泊発電所 3 号炉 防潮堤変更に伴うモニタリングポストへの 影響について

令和 5 年 2 月 2 8 日
北海道電力株式会社

1. 審査会合指摘事項に対する回答

新設防潮堤の外側に設置する設備から3号炉の原子炉方向を見たときの新設防潮堤との位置関係

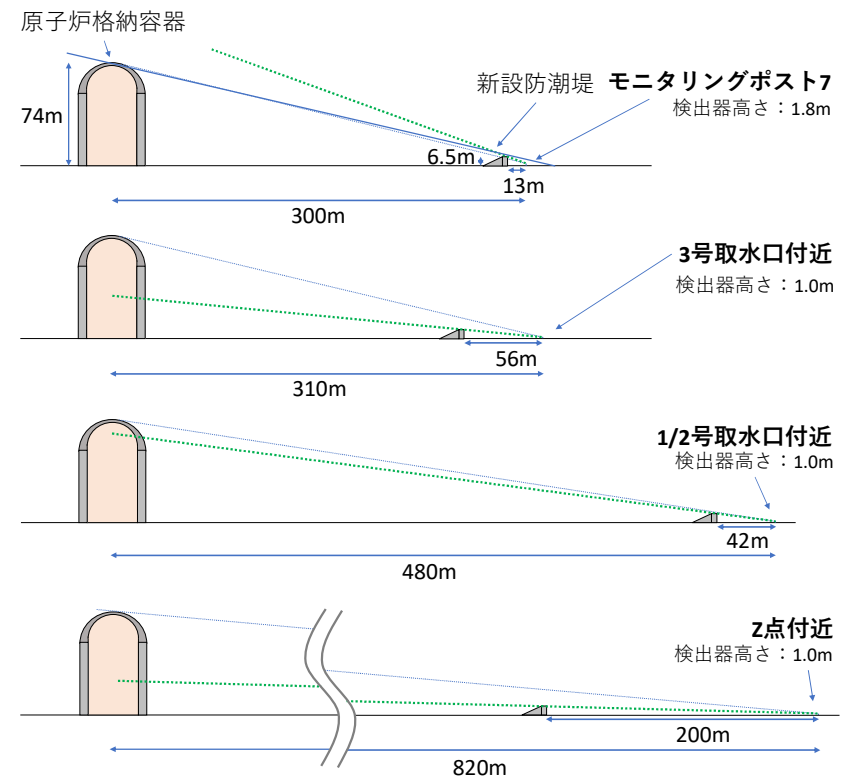
モニタリングポストについて、津波による漂流影響、防潮堤設置による計測への影響について整理すること。

3号炉の原子炉から見て新設防潮堤の外側に設置するモニタリングポスト等は、常設のモニタリングポスト7（重大事故等時にモニタリングポスト7付近に代替設置する可搬型モニタリングポスト含む）及び海側に設置する可搬型モニタリングポスト3箇所の計4箇所である。

新設防潮堤からの距離及び遮蔽される角度より、モニタリングポスト7の設置位置が最も新設防潮堤による計測への影響を受ける。
